## 田島中学校区学校適正配置検討会議 安全対策専門部会（第4回）開催結果

# 生野南小学校区 通学路の安全対策

# 田島小学校区 通学路の安全対策

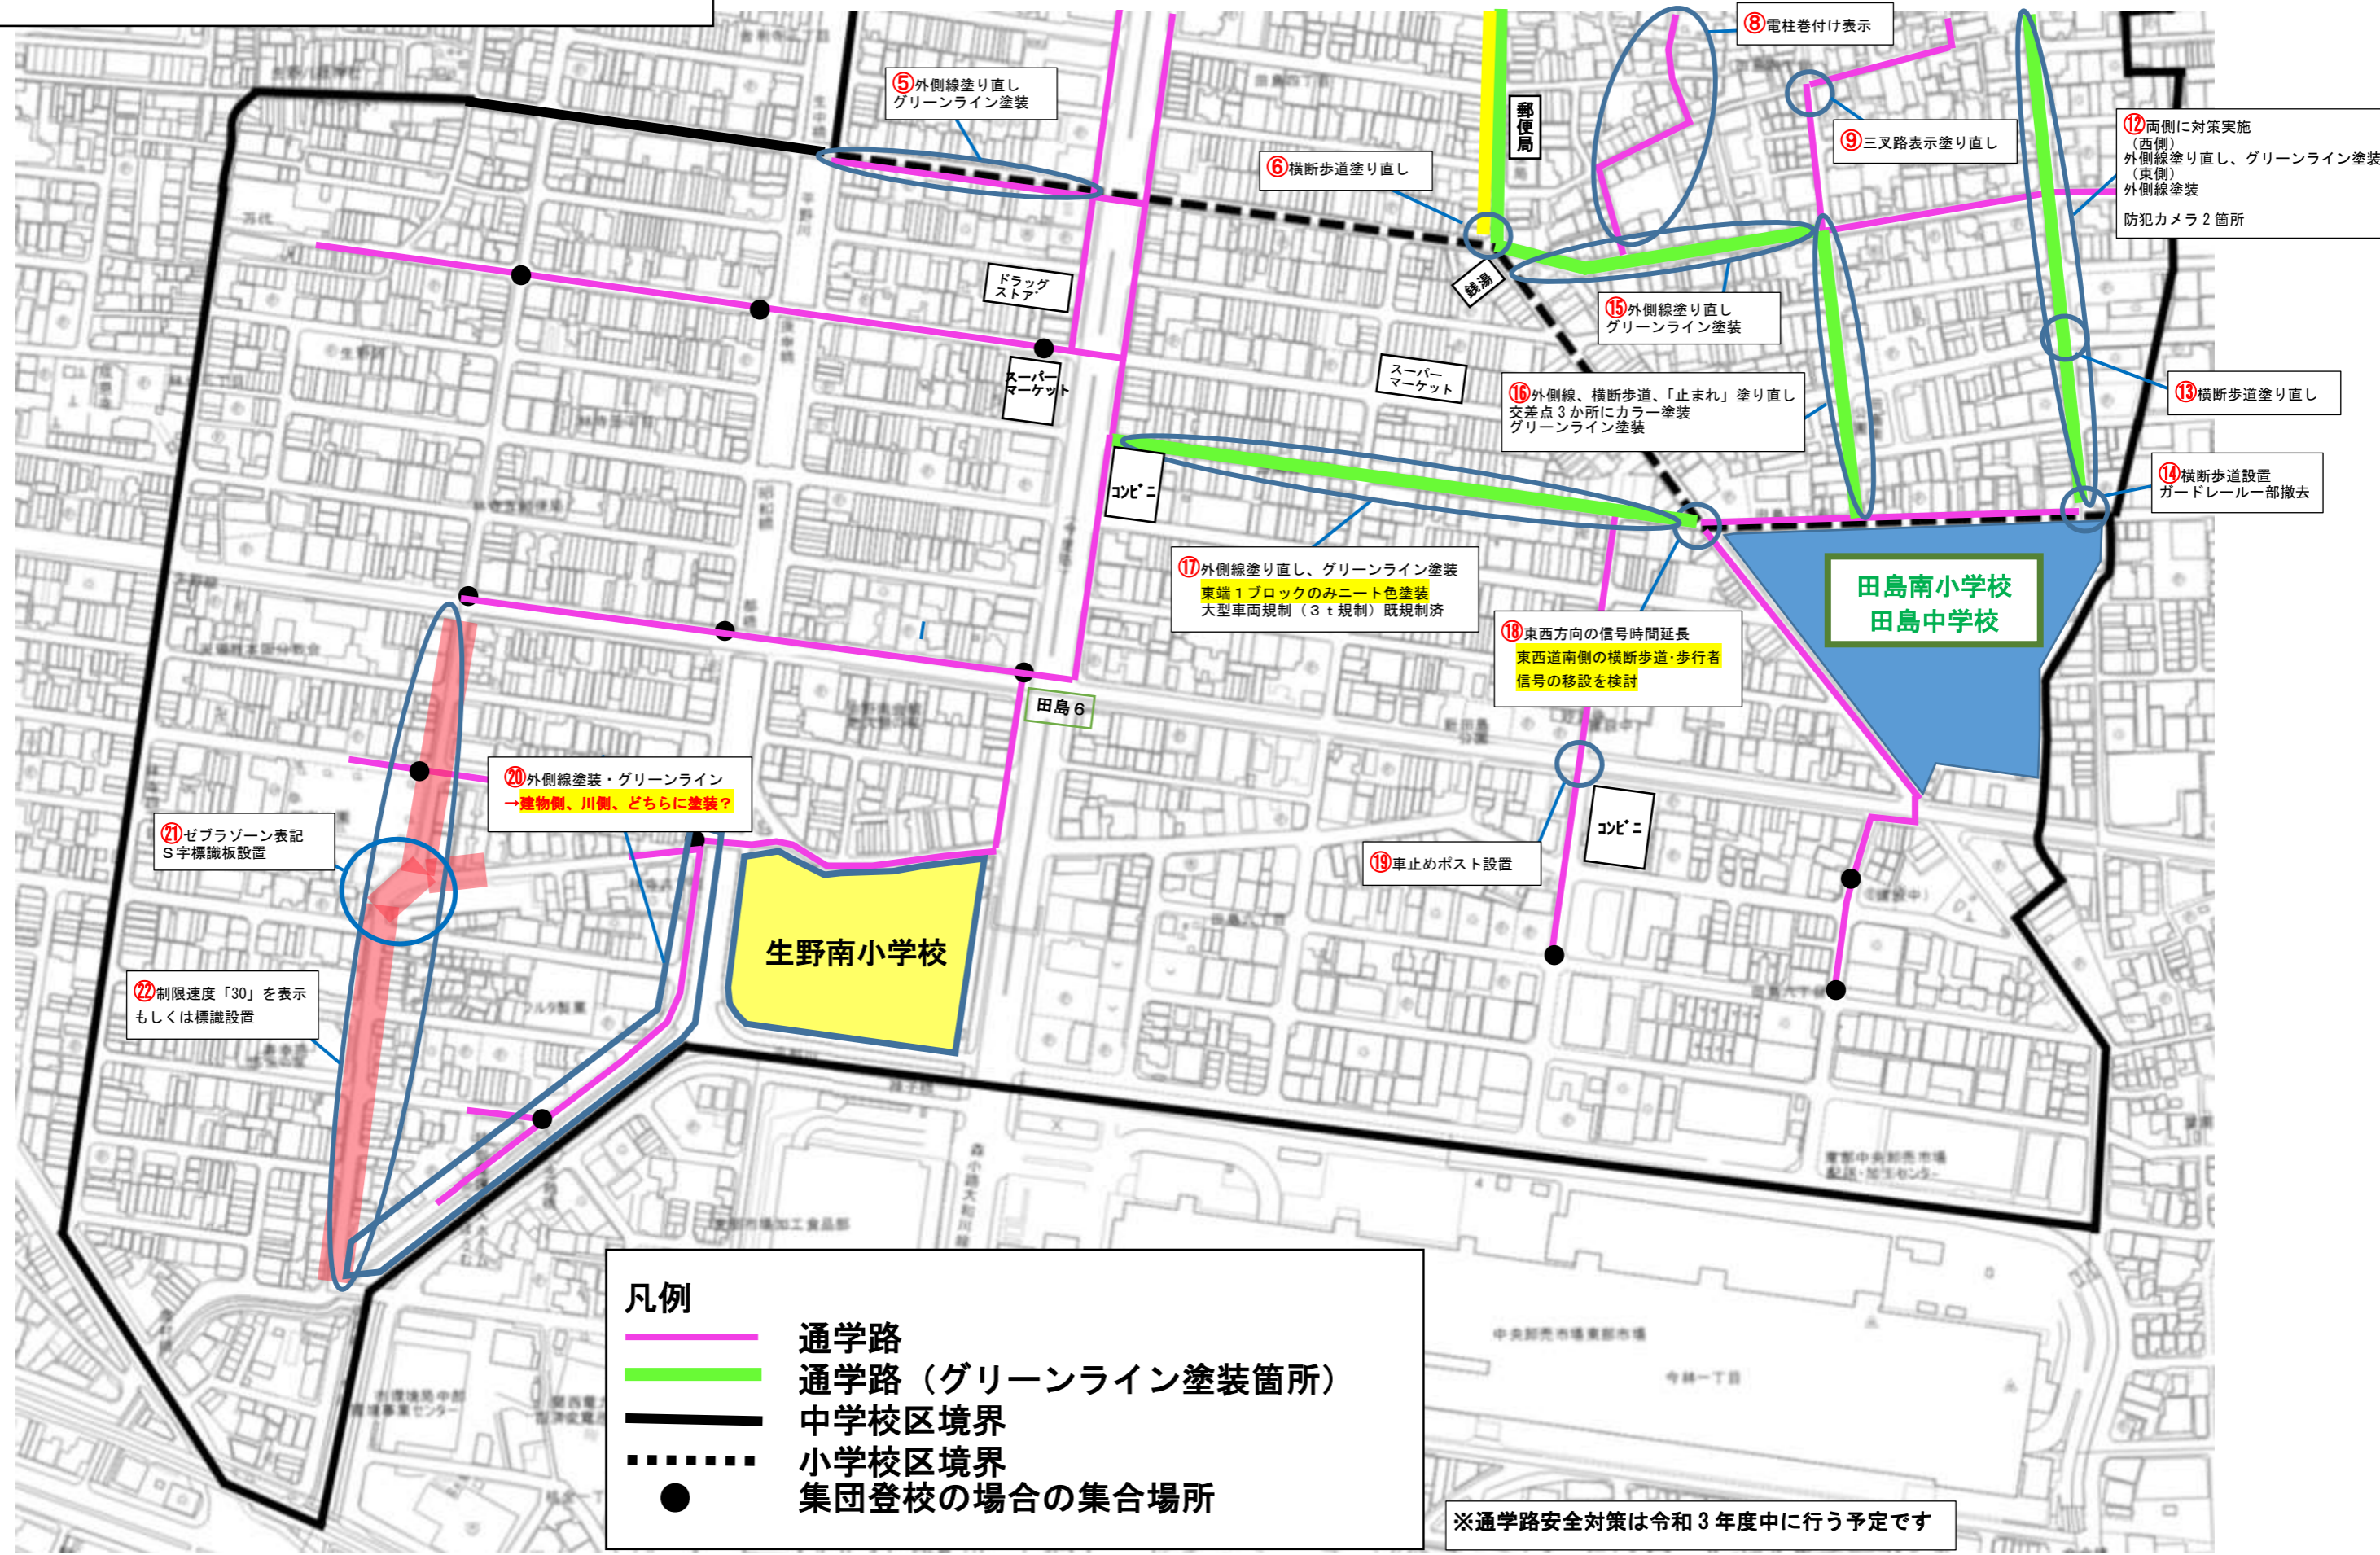
- ・20 番外側線塗装・グリーンラインについては、民地側への塗装とする。
- ・18 番交差点についての信号移設の可否、横断歩道の拡幅等の対策が可能であるか生野警察に確認する。
- ・18 番交差点以外の安全対策にかかる工事のスケジュール等について工営所に確認する。
- ・上記2点の連絡方法については、委員の方への個別連絡を基本とするが、専門部会として会議を開催するかはその時に相談させていただく。

- ・18 番信号について、横断歩道を北側へ移設させないと、児童が横断歩道のない部分を横断する可能性があり、指導が必要となってくるが見守り隊では限界がある。また、横断にあたっては、現在の横断歩道は交差点から少し南下するため時間がかかり、スムーズに横断できないのではないかな。
- ・児童の信号待ちの場所には見守り隊を配置する必要があると思うが、「待機場所」と分かるような表示をしてもらわないと児童がそのまま信号を渡ろうとしてしまいよくないのではないかな。  
→児童の信号待ちの場所については、学校からの指導で対応していきたいと考えている。
- ・信号移設が出来なかったとしても横断歩道の移設は実施してもらいたい。
- ・横断歩道は移設が困難であれば拡幅することは可能か。また、歩行者用信号の点滅時間も調整することは可能か。  
→生野警察に確認する。信号の移設については、警察の方で詳細設計をしないと可否判断はできない。現在、検討を依頼しているが、想定されるハードルについては、家の前に建てる場所があるかどうか、地中埋設物の有無、沿道の方の承諾の要否等が考えられる。
- ・安全対策の工事スケジュール及び18 番交差点の信号機の検討内容について、詳細が分かれば連絡する。

⑱ 東西方向の信号時間延長  
東西道南側の横断歩道・歩行者  
信号の移設を検討

⑳ 外側線塗装・グリーンライン  
→建物側、川側、どちらに塗装?
